設計・建設、材料及び溶接に係る日本機械学会の 規格の技術評価に関する第2回検討チーム会合に おける日本機械学会への説明依頼事項への回答

設計・建設規格分

2023年7月14日 改1

(一社)日本機械学会 発電用設備規格委員会
原子力専門委員会 設計・建設分科会

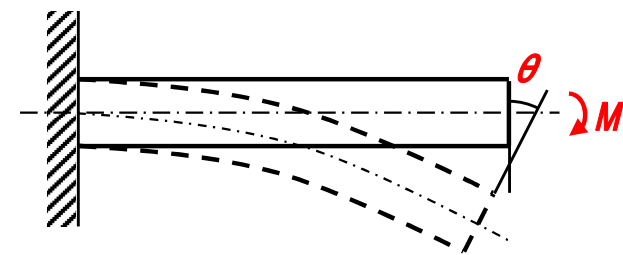
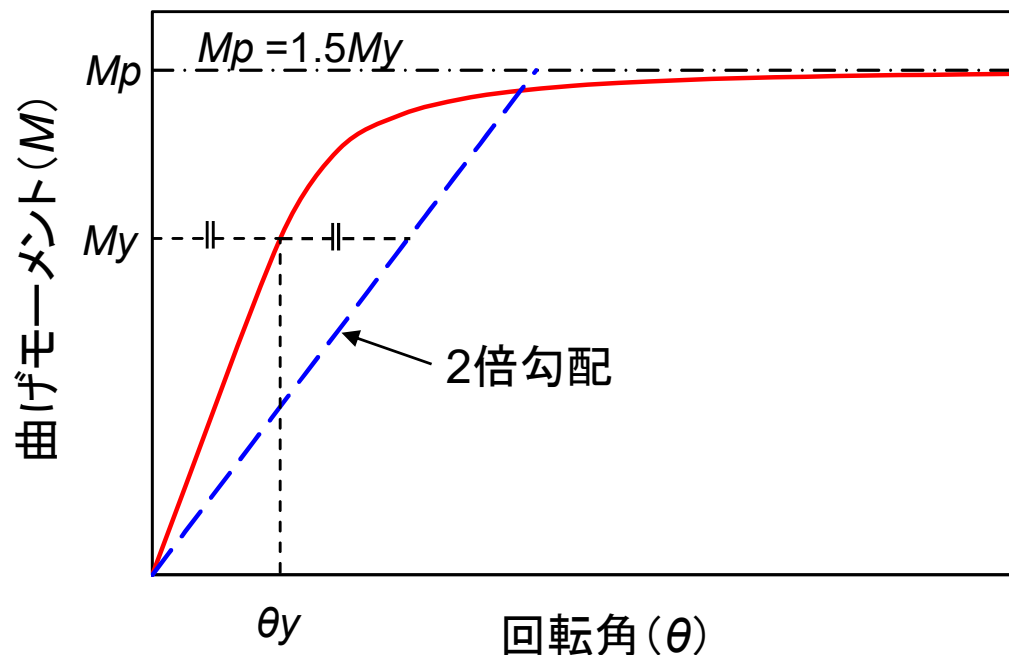
- 以下に簡単な梁に対する曲げの例を示します。
- 弾完全塑性体とした場合、表面が降伏点に達するときのモーメント (M_y) に対して、全断面が降伏し、塑性崩壊するときのモーメント (M_p) は、矩形梁の場合は M_y の 1.5 倍になります。
- この係数は形状係数と呼ばれ、設計・建設規格の一次膜+曲げ応力の許容値に採用しているもので、極限解析の場合は、構造を限定せず、計算結果として自動的に考慮されるものです。

- この梁の崩壊を回転角で整理すると、塑性崩壊モーメント M_p は許容応力ベースの規定では M_y に対して、 $1.5M_y$ まで許容されることになりませんが、それに対して、2倍勾配法では保守側に評価されます。
- 現行の許容値体系の中で直接的に弾完全塑性体を用いた弾塑性解析で評価する手法なので、構造を限定せず、一般的な方法として採用可能と考えます。

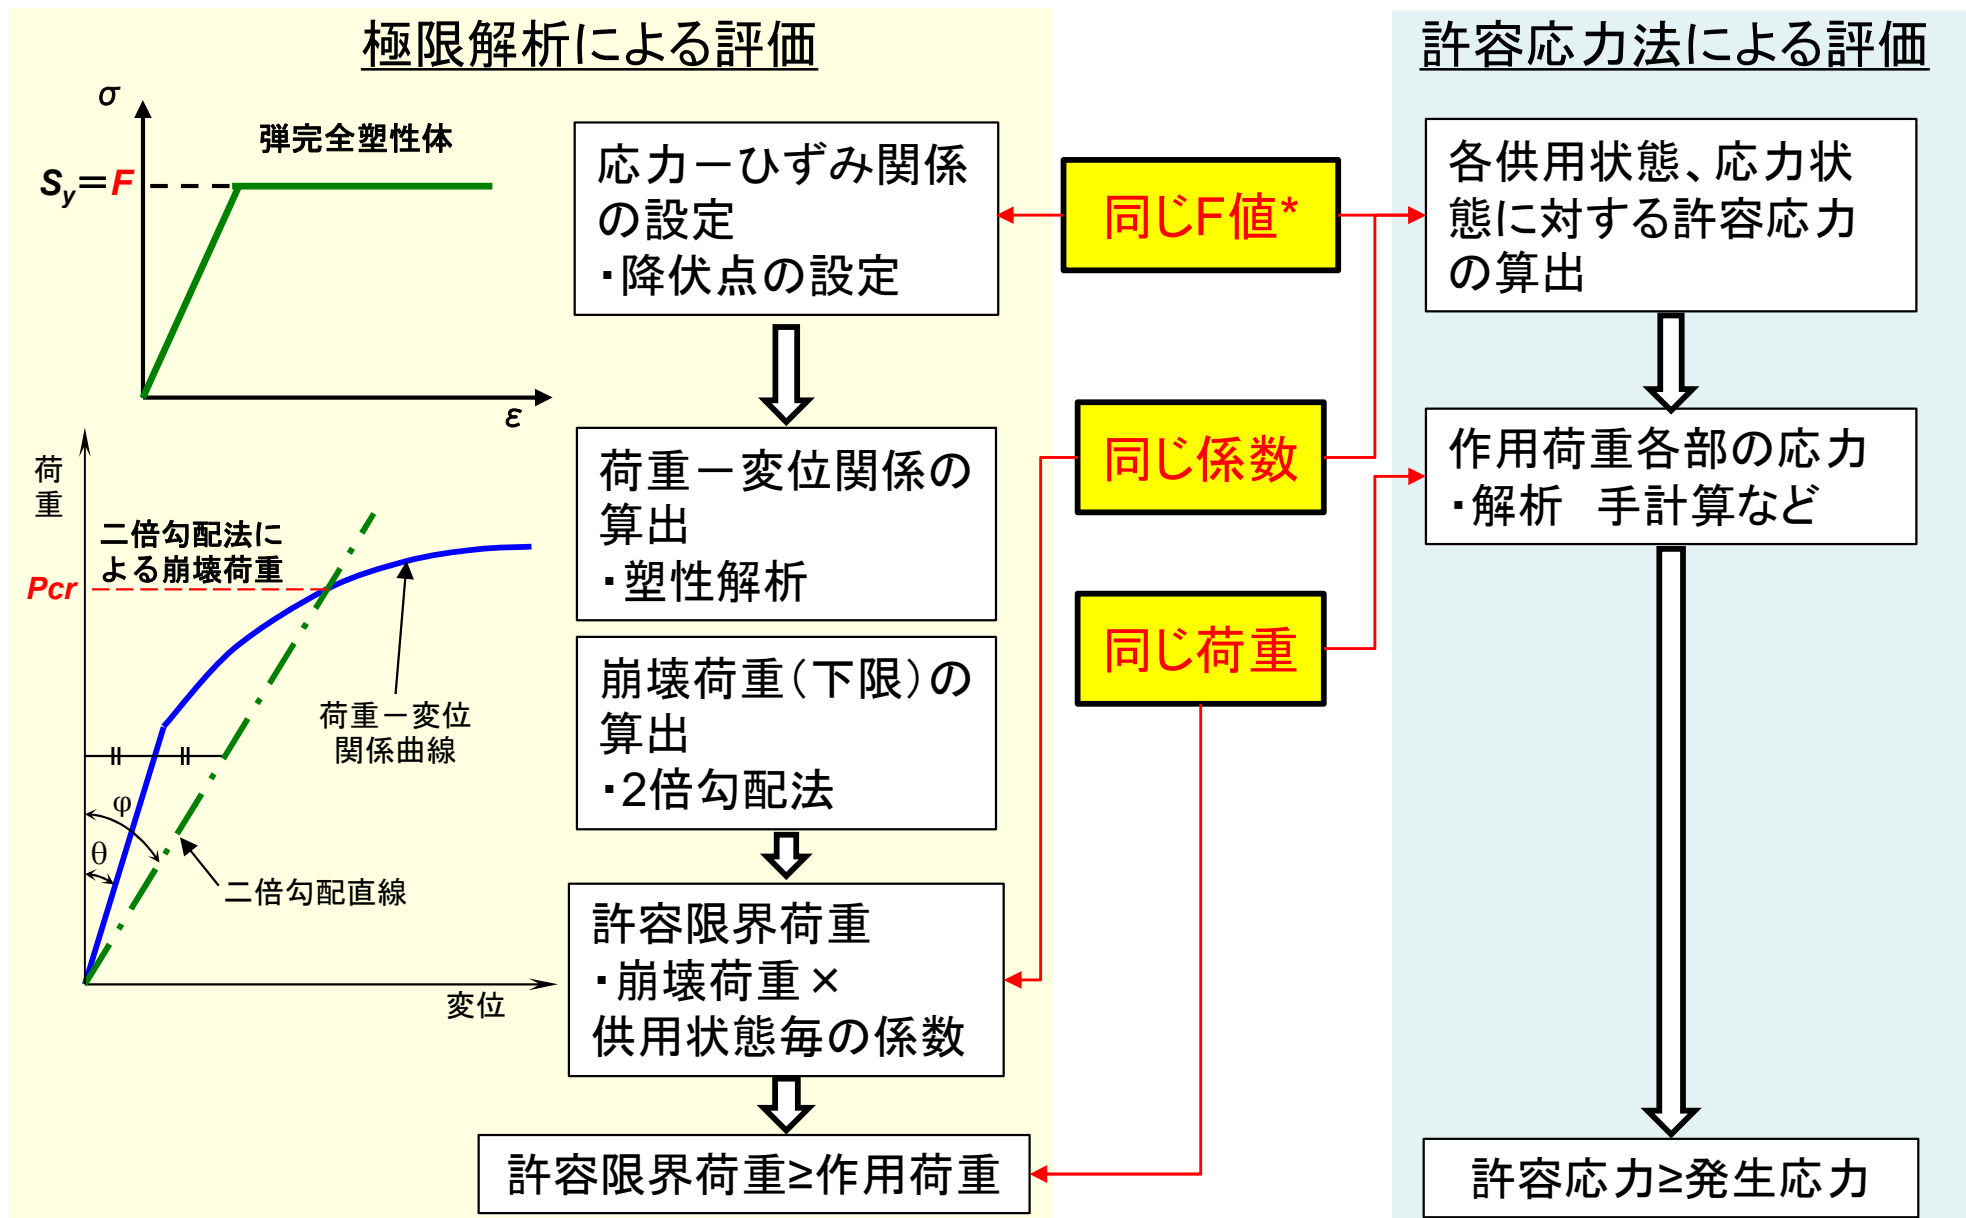
(b) 許容応力の考え方は、ASME Sec. IIIと鋼構造設計基準を取り入れたとありますが、何をどのように取り入れたのか、また、その技術的妥当性を示して下さい。例えば、鋼構造設計基準では、材料として建築構造用圧延鋼材や一般構造用圧延鋼材等が対象でステンレス鋼は対象となっていません。

- 設計・建設規格(クラス 1 支持構造物)では、ASME Sec.IIIの供用状態A, B, C, Dの区分に、鋼構造設計規格の許容応力設計の長期(常時)及び短期(地震、暴風、積雪)の区分の考え方を取り入れました。一次応力については、供用状態A及びBを長期、供用状態C及びDを短期とし、鋼構造設計基準の考え方に合わせて短期の一次応力に対する許容応力は長期の1.5倍としました。
- ここで基準値Fは、終局体力を構造物の安全性の基礎とする場合、鋼材の降伏点のみに基づいて許容応力を定めたのでは高降伏点のものほど安全率が小さくなることから、鋼材の降伏点 S_y と引張強さの70%($0.7S_u$)のうち小さい方の値としました。
- ただし、供用状態Dは、ASME Sec.IIIの考え方に基づき、事故時の衝撃荷重が主でひずみ速度が大であること及び通常材料の実降伏点は設計値に対し余裕があることを考慮し、許容応力における S_y を $1.2S_y$ に読み替えることとしました。
- 供用状態の考え方から、これらの許容応力の取り扱いは妥当と考えています。
- 極限解析の規定での降伏点、許容荷重の係数については、許容応力設計のF値、許容応力に対する係数と同じ値としています。
- 以下に極限解析と許容応力設計の手法及び基準値・係数の比較を示します。

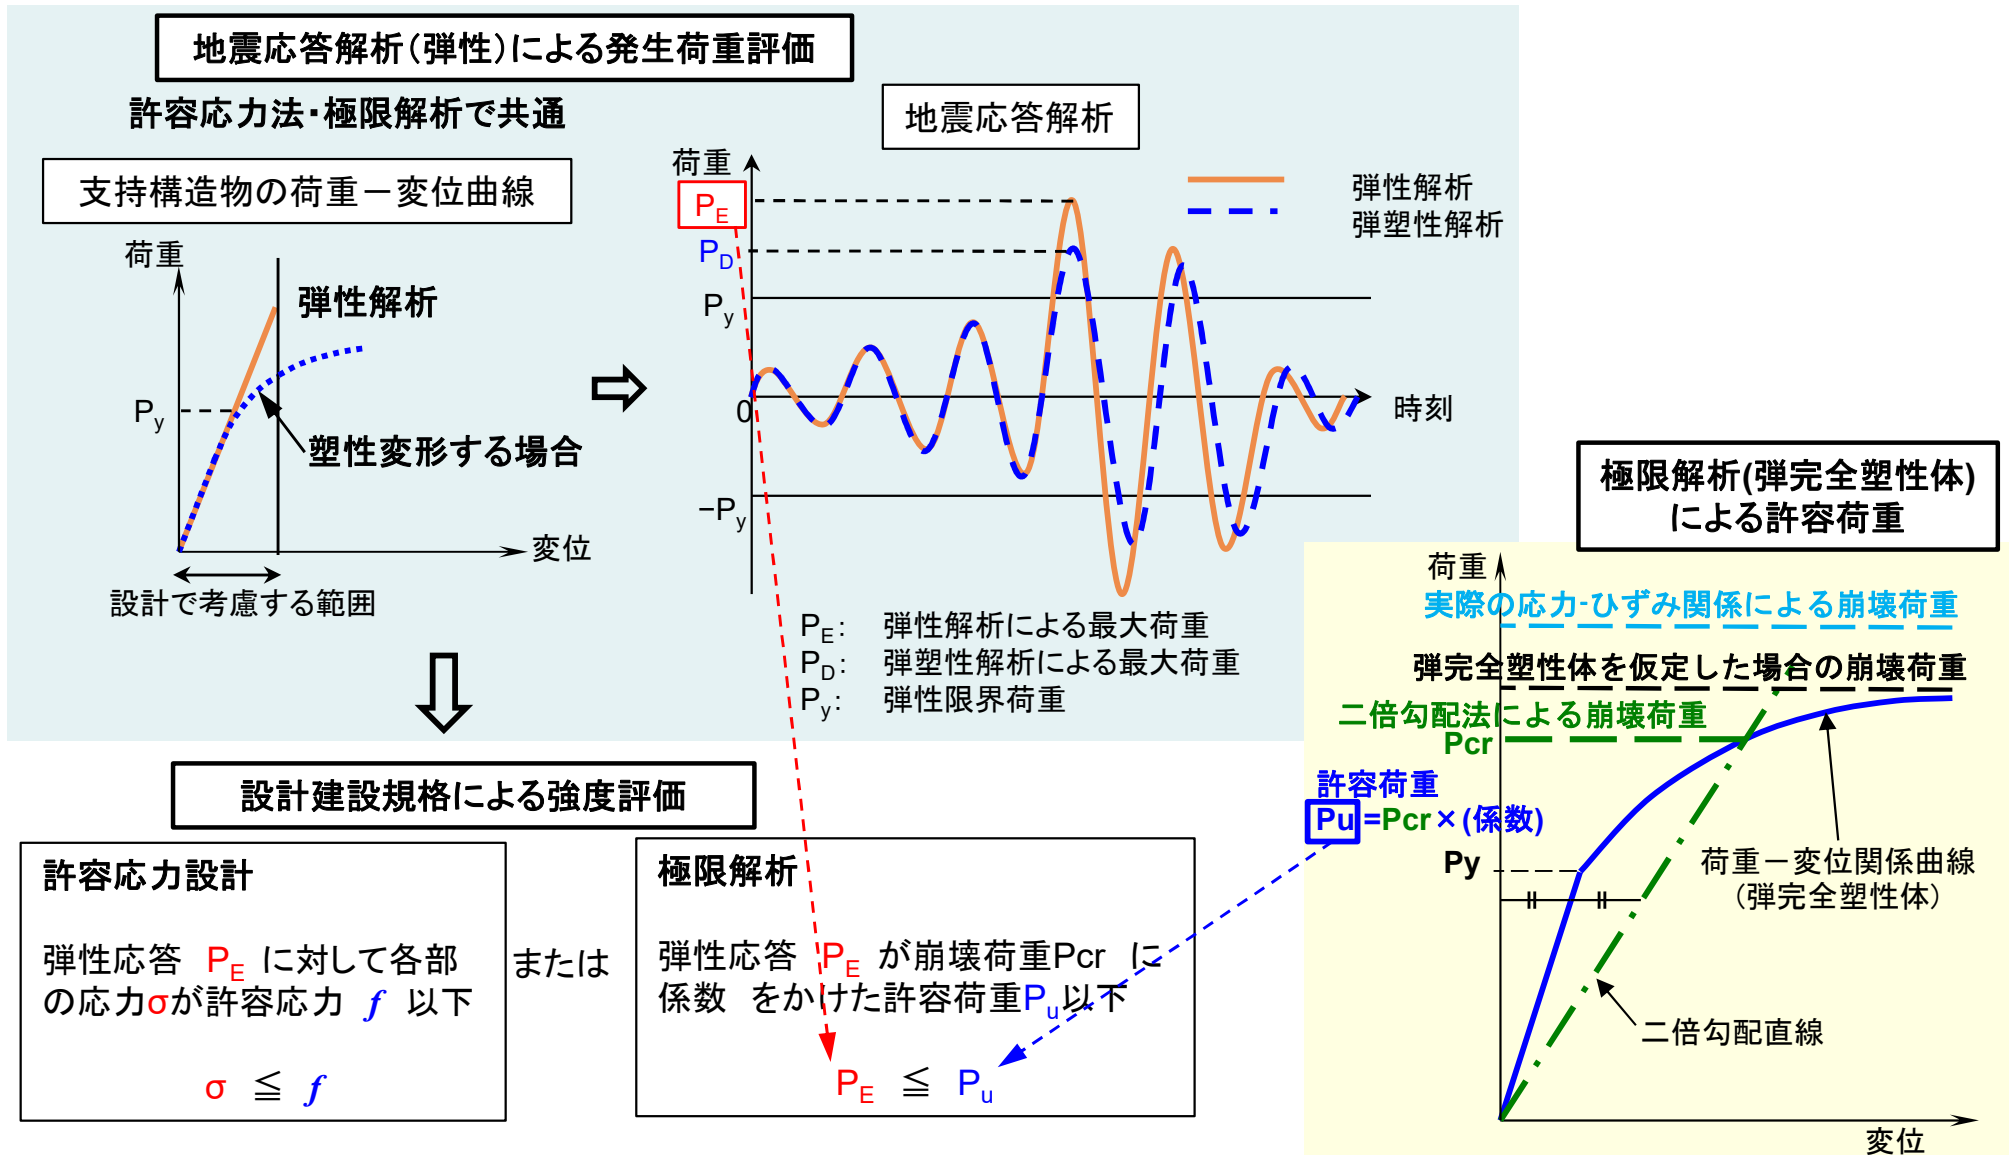
(d) 2 倍勾配法で算出した崩壊荷重の下限值は、ほぼ降伏荷重相当であるため、極限解析を適用する場合と適用しない場合でこの方法(耐震解析の方法)に違いはないとのことですが、これはいずれの場合でも「極限解析を用いた場合でも弾性限度に収まる」という説明と理解してよいでしょうか。よい場合、弾性限度に収まるという根拠を、図等を用いて説明してください。

- 荷重の算定と許容値の設定が独立しており、それぞれを保守的に設定しています。次葉以降に具体的に説明します。
